Bonjour, voici la suite de nos questions concernant le projet de centrale géothermique profonde à St Pierre Roche .

Figure 1 : Localisation des points de mesure acoustique (Étude AIROPTA)

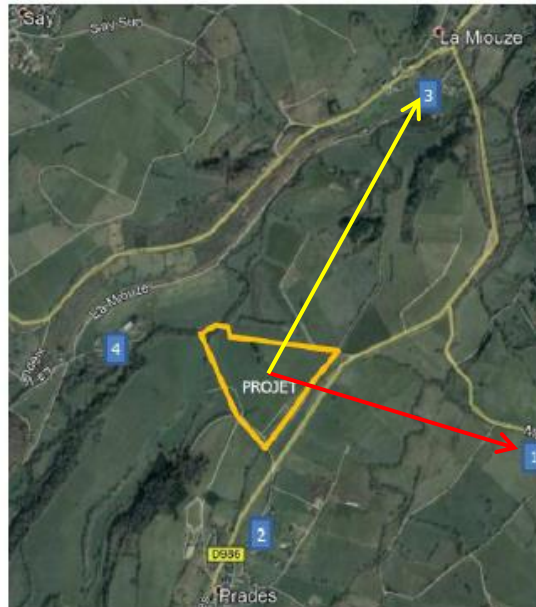
36°) La flèche rouge n'est-elle pas plus courte que la flèche jaune ? Si, donc le point 1 (le Monteillet) aurait du être conservé comme point dimensionnant !

Ce point a-t-il été supprimé car il aurait dépassé l'impact sonore limite autorisé ?
